**Forum mondial de l'harmonisation
des Règlements concernant les véhicules**

Soixante-dix-neuvième session

**Pneumatiques : Règlement ONU n° 117 (Pneumatiques – Résistance
au roulement, bruit de roulement et adhérence sur sol mouillé)****Proposition de complément 2 à la série 04 d'amendements
au Règlement ONU n° 117****Communication des experts de l'Organisation technique européenne
du pneumatique et de la jante***

Figure 1
Explication de la nomenclature relative à l'indice d'adhérence du pneumatique

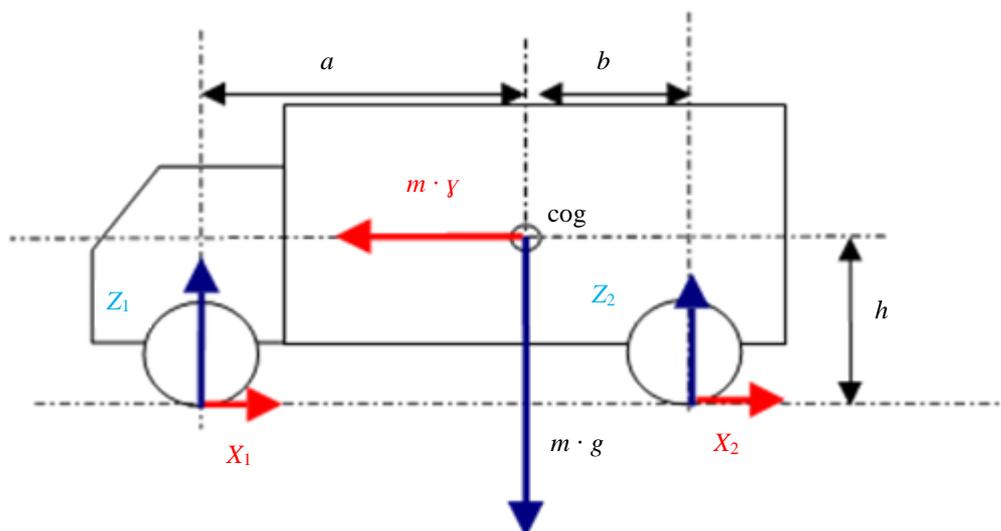
« 2.2.2.7.5 Calcul de l'indice relatif d'adhérence sur sol mouillé du pneumatique

L'indice relatif d'adhérence sur sol mouillé correspond au rapport entre le résultat du pneumatique à contrôler et celui du pneumatique de référence. Le moyen de l'obtenir dépend de la configuration d'essai telle qu'elle est définie au paragraphe 2.2.2.2 de la présente annexe. L'indice relatif d'adhérence sur sol mouillé (G) du pneumatique est calculé selon le tableau 7 :

Configuration C1 : pneumatiques à contrôler sur les deux essieux	$G = f \cdot \frac{BFC(T)}{BFC(R)}$
Configuration C2 : pneumatiques à contrôler sur l'essieu avant et pneumatiques de référence sur l'essieu arrière	$G = f \cdot \frac{BFC(T) \cdot [a + b + h \cdot BFC(R)] - a \cdot BFC(R)}{BFC(R) \cdot [b + h \cdot BFC(T)]}$

Configuration C3 : pneumatiques à contrôler sur l'essieu avant et pneumatiques de référence sur l'essieu arrière	$G = f \cdot \frac{BFC(T) \cdot [-a - b + h \cdot BFC(R)] + b \cdot BFC(R)}{BFC(R) \cdot [-a + h \cdot BFC(T)]}$
---	--

et où (voir aussi la figure 1) :

f est le facteur de correction en fonction du pneumatique d'essai de référence normalisé utilisé ;
